საექსპერტო დასკვნა

ქ. თბილისი, ქუჩა ჩარგალი, №52 (ს/კ 01.12.07.007.030) მიწის ნაკვეთზე, დაპროექტებული საწყობის არქიტექტურული პროექტის საქართველოს მთავრობის 2020 წლის 4 დეკემბრის №732 დადგენილებით დამტკიცებულ ტექნიკურ რეგლამენტთან -„მისაწვდომობის ეროვნული სტანდარტები“- შესაბამისობის დადგენის მიზნით.

არქიტექტორი: რ.პაიჭაძე

საწყობი გეგმა -3.20 დონეზე

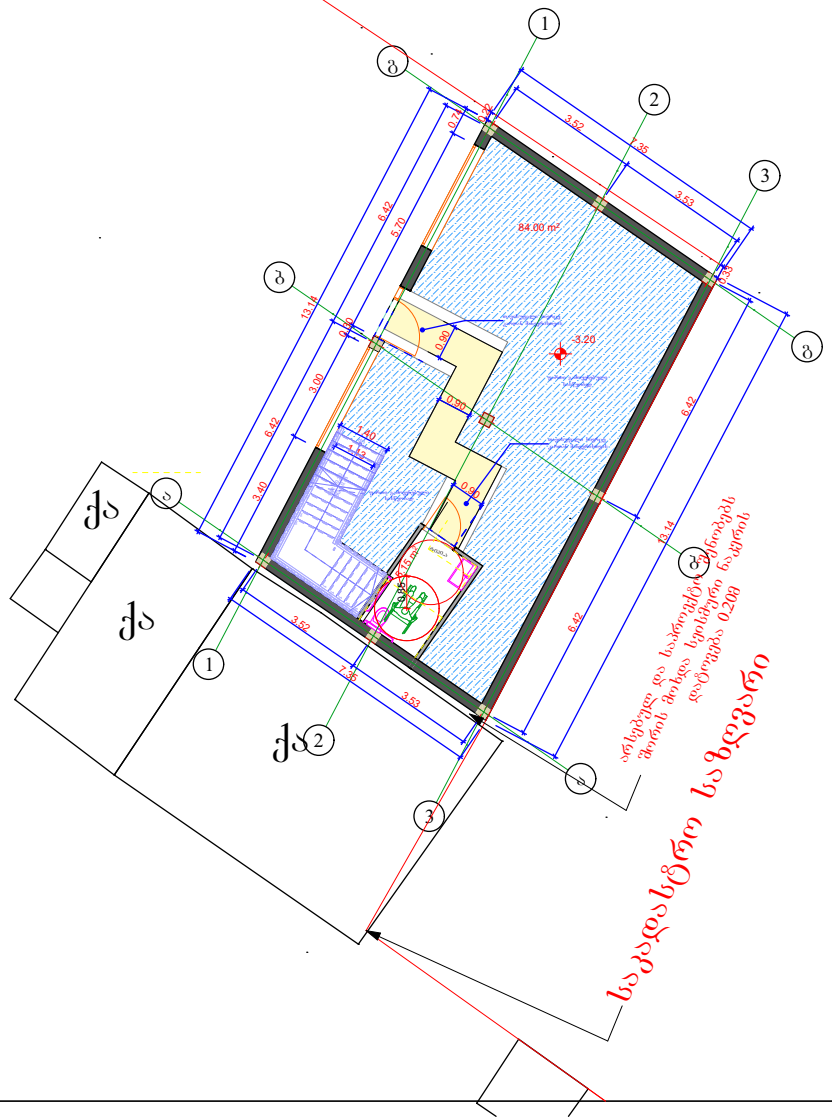
- შენობის მიწისპირა სართულზე (-3.20) მოწყობილი იატაკი არის მყარი, მდგრადი და არასრიალა მასალით დაფარული. დონეთა ცვლილება არ ხდება.
- თითოეულ მისაწვდომ სივრცეში მოწყობილია 304.3.1.1 ქვეთავის შესაბამისი წრიული მოსატრიალებელი სივრცე. გადაფარვა არ აღემატება 304.3.1.1 ქვეთავით განსაზღვრულ ახალი შენობა-ნაგებობებისთვის გათვალისწინებულს.

- სველ წერტილში მოწყობილია 304.3.1.1 ქვეთავის შესაბამისი წრიული მოსატრიალებელი სივრცე.
- იატაკის თავისუფალი სიგანე შენობის ყველა მისაწვდომ სივცეში აკმაყოფილებს 305.3.1 ქვეთავის მოთხოვნებს.
- თავისუალი სივრცე მუხლის სიმაღლემდე და ფეხის ფალანგისთვის აკმაყოფილებს დადგენილ მოთხოვნებს, ყველა შესაბამის მოწყობილობასთან დამადგართან და ავეჯთან გათვალისწინებულია 306 ქვეთავით მოთხოვნილი სივრცეები.
- გამოშვერილი საგნები პროექტით არ არის გათვალიწინებული.
